Le coût du kWh EPR

Benjamin Dessus - Association Global chance

Le point de vue économique

Tableau III : Coûts de production en base en 2015, actualisation à 3%, externalités totales.

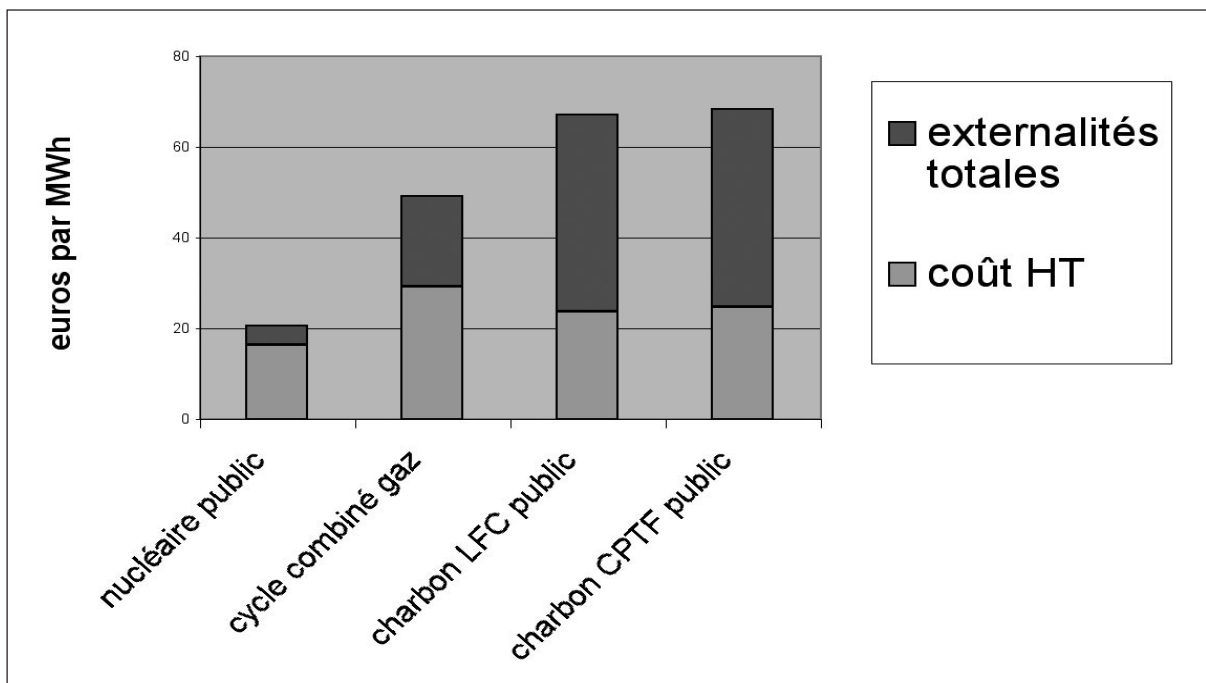
Bien entendu quand on cumule les effets précédemment détaillés et le déséquilibre décrit ci dessus on aboutit logiquement à la conclusion d'un avantage décisif du nucléaire sur tous les plans. C'est ce que montre le tableau ci dessous présenté par la DGEMP et sensé représenter l'optique « publique ».

Les très faibles taux de loyer de l'argent retenu (3 %) et d'actualisation diminuent la valeur absolue du coût unitaire de l'électricité hors externalités. Par contre les coûts externes et en particulier le coût du CO₂, non affecté par le taux d'actualisation, prennent une importance considérable.

Dans le rapport CDP, nous avons accordé une valeur économique à la diminution de la masse de déchets à haute activité et longue durée de vie, (HALV, principalement plutonium et actinides mineurs) obtenue par la technique actuelle de retraitement des combustibles ⁷. Le calcul économique conduisait à une valeur plancher de l'ordre de 160 millions d'euros la tonne évitée de ces déchets par cette méthode de retraitement des combustibles irradiés. Compte tenu de la masse de déchets produits par l'EPR (26 kg/MWh) ce calcul conduit à une externalité de 4 euros par MWh, déjà deux fois supérieure à celle prise en compte par la DGEMP. Il serait d'ailleurs raisonnable pour cette seule externalité d'envisager une fourchette de coût plus large par exemple 4 à 10 euros pour tenir compte du changement de technologie indispensable à une plus forte réduction des déchets que celle que peut procurer la technique actuelle de retraitement et d'usage de Mox qui se limite à 20 % environ.

Cet exemple montre à l'évidence le caractère déséquilibré de la méthode employée par la DGEMP qui fait l'impasse sur les aspects déchets et prolifération de la filière en sous entendant ainsi qu'il n'y a aucun problème de ce genre à prendre en compte.
